OGGETTO: Osservazioni e nuovi elementi conoscitivi nel procedimento di valutazione di impatto ambientale (V.I.A.) relativo al progetto di impianto da fonte rinnovabile eolica, composto da N° 7 aerogeneratori della potenza nominale di 6.0 MW, per una potenza complessiva di 42 MW, da realizzarsi nei comuni di Bagnoregio, Lubriano, Montefiascone, Celleno e Viterbo (VT) codice procedura “8865”.

Io sottoscritto **Alessandro Paoletti**

OSSERVO I SEGUENTI PUNTI

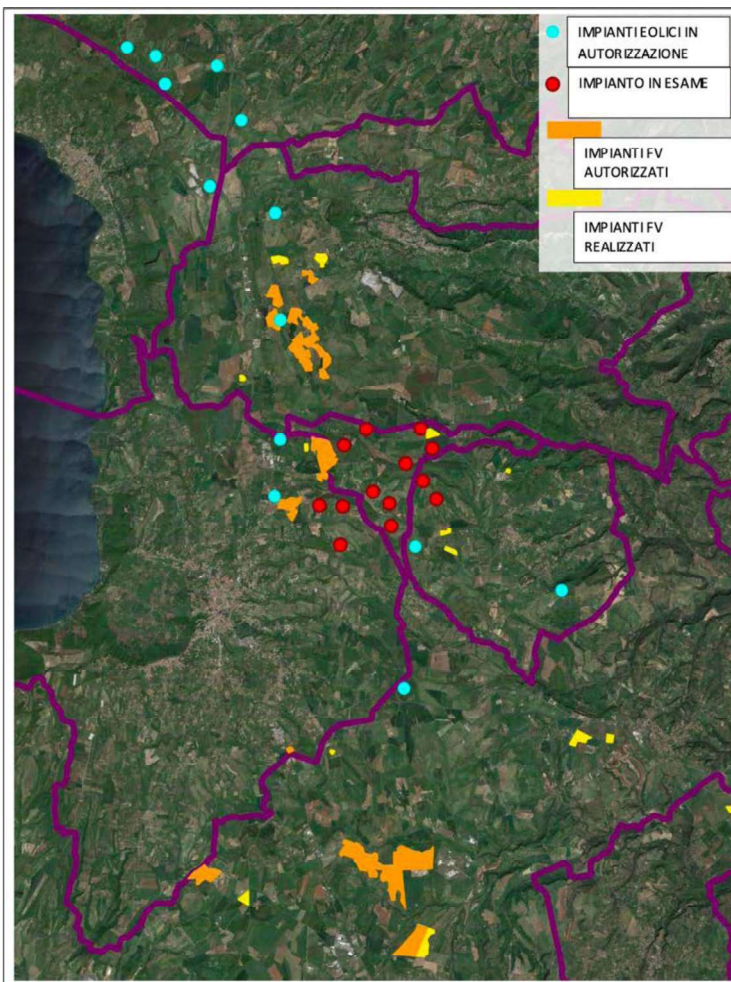
- i) Non esiste un solo riferimento al **cumulo** dei progetti con le rispettive **opere connesse** degli impianti fotovoltaici ed eolici pressoché sovrapposti alla centrale eolica di Torcello WIND, si osservi dall'ortofoto:

- **Bagnoregio Podere Rosignolo EWT** pratica n.473 collocato a pochi metri di distanza dall'aerogeneratore n.B03 (progetto già approvato con pubblicazione su Albo pretorio determina n.291 del 22/02/2021 **in fase di cantiere**);

- **Bagnoregio Campo Pantano MC WIND** pratica n.476 addirittura sovrapposto all'aerogeneratore di progetto n.B05 (progetto approvato con pubblicazione su Albo Pretorio Determina n.2116 del 25/10/21 non ancora realizzato)

- **Bagnoregio Strada Montefiascone EWIND SVILUPPO** pratica n.493 collocato a pochissimi metri di distanza dall'aerogeneratore n.B06 (progetto in fase di approvazione in conferenza dei servizi presso l'ente provinciale)

Cavidotti Bagnoregio Voltalia fy e Fred Olsen Eol.

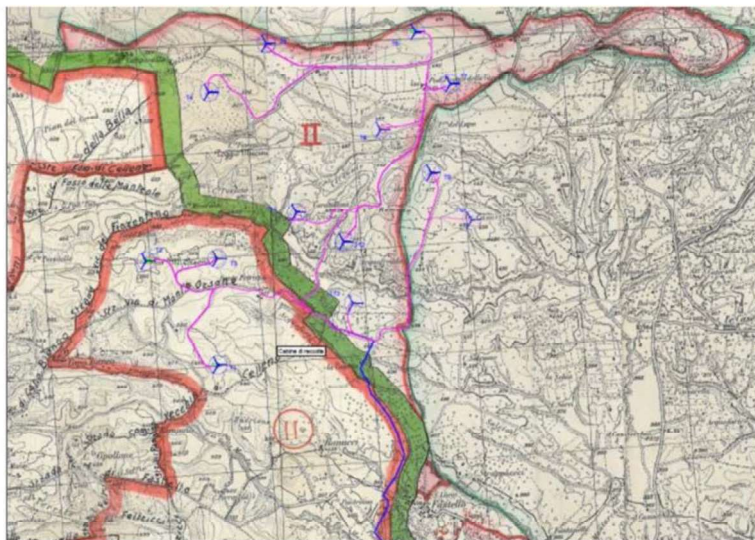
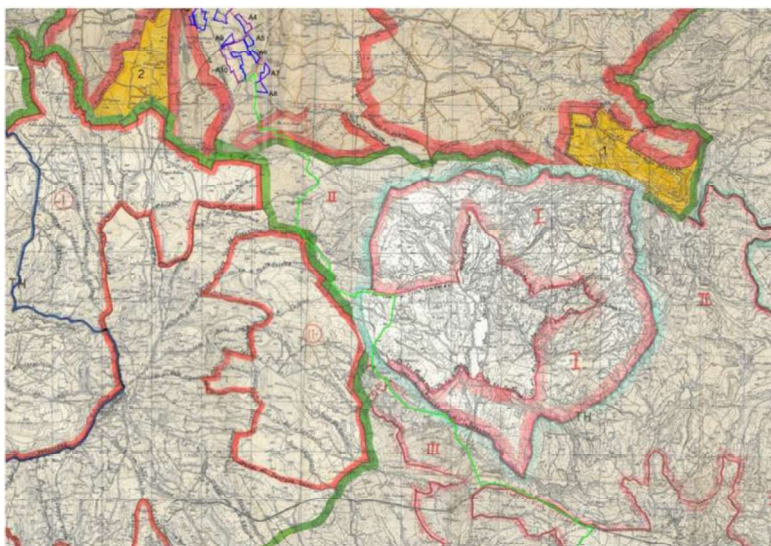
Nel caso in esame si contesta che, esattamente in corrispondenza di una parte del tracciato del cavidotto che qui ci impegna, sono in corso procedimenti autorizzatori **di altri cavidotti** posti sempre a servizio degli impianti fotovoltaici citati in premessa. Va, inoltre precisato che, in termini complessivi i cavidotti dei progetti:

- i. Spessa e Pozzitello;
- ii. Eolico Energia Viterbo;
- iii. Bagnoregio Voltalia;
- iv. Bagnoregio Alter Uno;

molto semplicemente **tanto è l'indice di saturazione territoriale,** nella migliore delle ipotesi **si sovrappongono** o addirittura **si intersecano l'uno con l'altro.** (interferendo sia con tutti i vincoli idrogeologici, sia con tutti gli alvei e attraversamenti).
